**Parc de parc éolien
Du Fond du Moulin**

Mémoire en réponse à l'Avis de la mission Régionale d'Autorité Environnementale Hauts-de-France

*Communes de Caulières, Meigneux, Sainte-Segrée et Eplèsier
Département de la Somme (80)*

Figure 1 Carte issue de l'EIE - P106

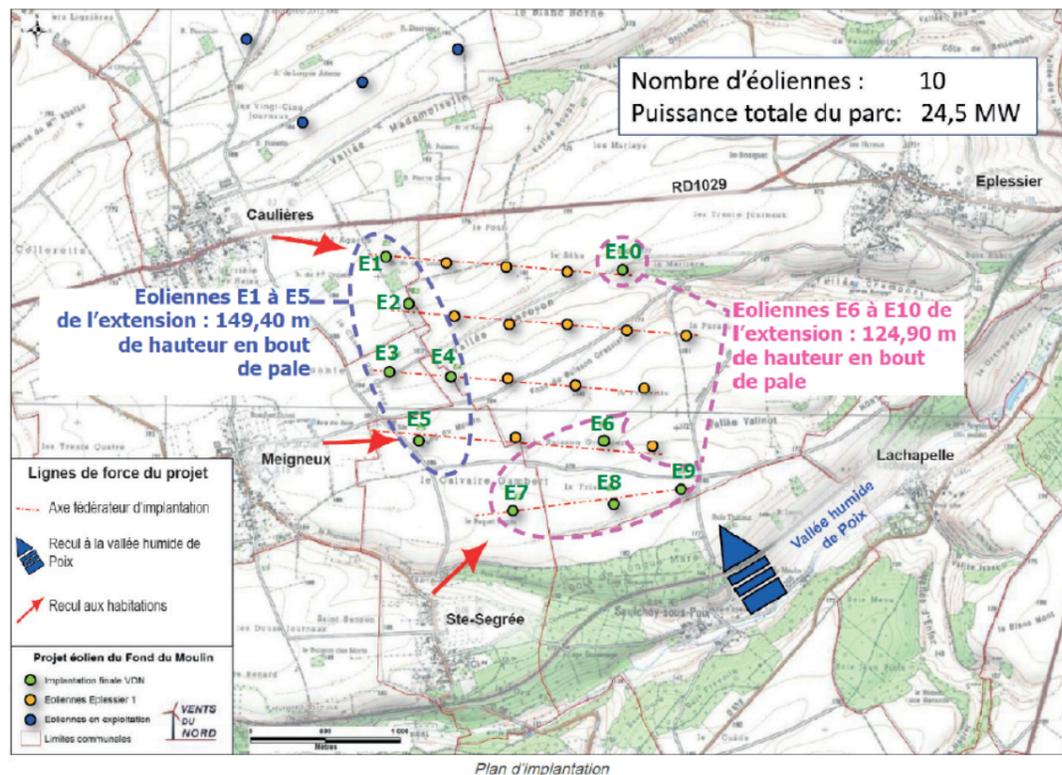
Au regard des impacts résiduels potentiellement forts du projet sur les chauves-souris, sur les oiseaux migrateurs, sur le paysage et patrimoine, l'autorité environnementale recommande de reprendre le dossier avec une étude de variantes notamment d'implantation présentant moins d'impacts environnementaux et paysagers et de justifier le choix retenu au regard des objectifs du projet et des incidences sur l'environnement.

Le parc éolien de Fond du Moulin est une extension du parc d'Epléssier. Le parc d'Epléssier est constitué de 13 machines disposées en 4 lignes géométriques. Les éoliennes E1 à E6 de Fond du Moulin viennent compléter ou intégrer les lignes d'éoliennes existantes. Les éoliennes E7 à E9 viennent créer une nouvelle ligne au sud. L'analyse du choix de cette implantation est détaillée dans l'EIE - P106. **Il est difficilement concevable d'imaginer une implantation différente, qui ne vienne pas en continuité du parc initial, sans se rapprocher d'avantage des habitations.**

Calcul du risque d'encerlement d'EPLESSIER :

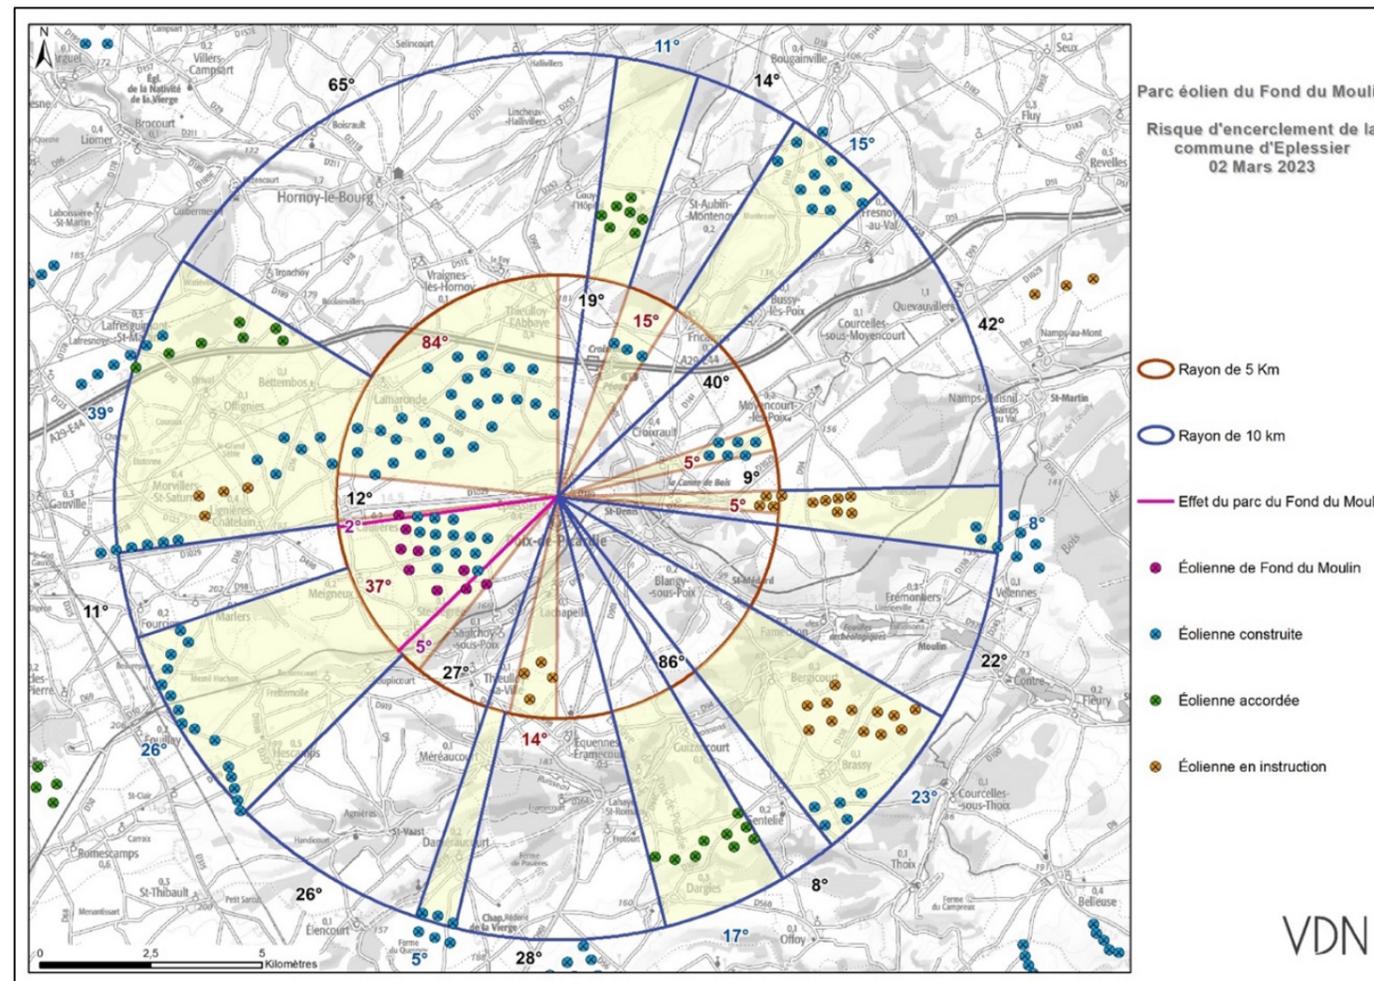
L'autorité environnementale recommande de réaliser une étude d'encerclement sur la base du contexte éolien de 2023.

En 2016, le risque de saturation visuelle était déjà existant, pour autant, l'extension du parc d'Epléssier (en violet) n'ajoute que 7° sur les 200° en cumulé, soit près de 3,5%.

Avec le contexte de 2023, le nombre d'éoliennes a augmenté ainsi que tous les résultats des critères pour la prise en compte de l'étude.

Le risque de saturation est toujours existant, pour autant, l'extension du parc d'Epléssier (en violet) n'ajoute que 7° sur les 253° en cumulé, soit près de 2,8%.

PHOTOMONTAGE N°13

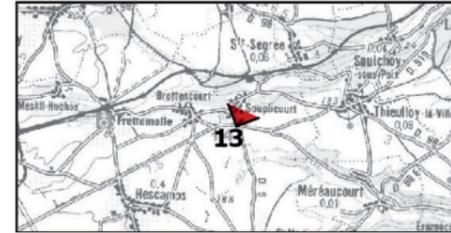
L'autorité environnementale recommande de réaliser des photographies à « feuilles tombées » et de compléter les photomontages notamment concernant les monuments historiques, en choisissant les points de vue de manière à ne pas minimiser la perception de l'impact.

Le Porter à Connaissance de 2021, modifiant légèrement les modèles d'éoliennes, reprend 7 photomontages, permettant de comparer le projet initial et le projet modifié. Le photomontage illustrant la vue depuis le parvis de l'église de Poix-de-Picardie est également repris. En complément, ci-dessous, les photomontages n°5, 13 et 15 repris à feuilles tombées.
